ПАСПОРТ ДОСТУПНОСТИ

**Муниципального автономного учреждения
дополнительного образования
детский оздоровительный центр «Орбита»
Амурского муниципального района Хабаровского края**

КОРПУС №3

Акт обследования объекта (Корпус №3)
МАУ ДО ДОО «Орбита» Амурского муниципального района Хабаровского края

Фото 3. Дорожное покрытие. 	
--	--	---	--

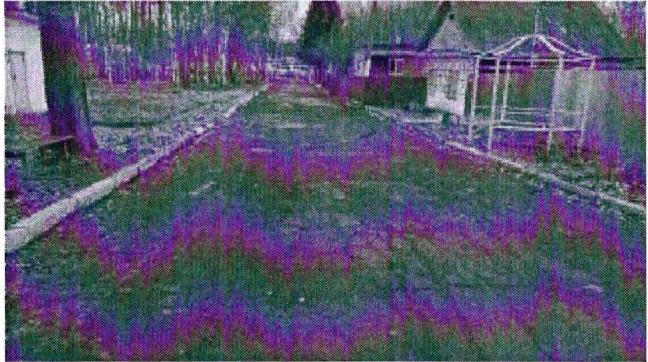
1.2.	Путь (пути) на территории	Есть		Фото 2 Фото 3	Отсутствие указателей направления движения, в том числе тактильных Нарушение дорожного асфальтового покрытия, проходной части пешеходных дорожек (отсыпка дефектов крупно-структурными материалами – щебнем)	К, О, С, Г, У К, О, С	Оборудование указателями на путях движения, в том числе тактильными СП 59.13330.2020 п. 3.27; 5.1.3; 5.1.10 Разработать ПСД на замену асфальтового покрытия СП 59.13330.2020 п 5.1.11	ТР КР

Фото 10. Корпус 3 (жилое помещение)

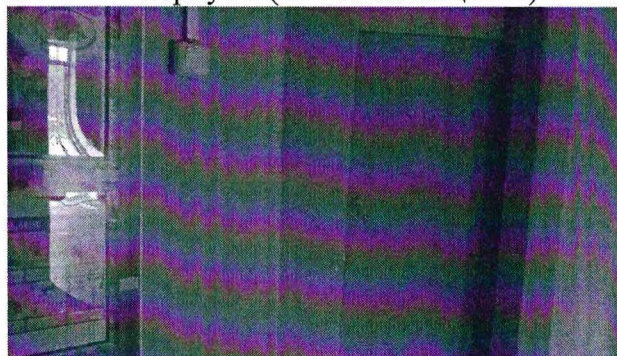
Фото 8 Фото 9	м от уровня пола.	К, О	окна в соответствии с нормами СП 59.13330.2020 п.6.4.2	
				Фото 10	Электро-розетка в помещениях находятся на высоте 1,57 м от уровня пола.	К, О, С, Г, У	Переустановить электро- розетку в соответствии с нор- мами: 0,85-1,1 м СП 59.13330.2020 п.6.4.2	ТР
				Фото 10	Выключатель (включатель) в по- мещениях находится на высоте 1,57 м от уровня пола	К, О, С, Г, У	Переустановить выключатель в соответствии с нормами: 0,85-1,1 м СП 59.13330.2020 п.6.4.2	ТР
					Размер жилого помещения 6,0 м*6,0 м. Имеется возможность передвижения кроватей для обеспечения разворота кресла- коляски		Соответствует СП 59.13330.2020 п.6.2.2 Диаметр зоны разворота не ме- нее 1,4 м
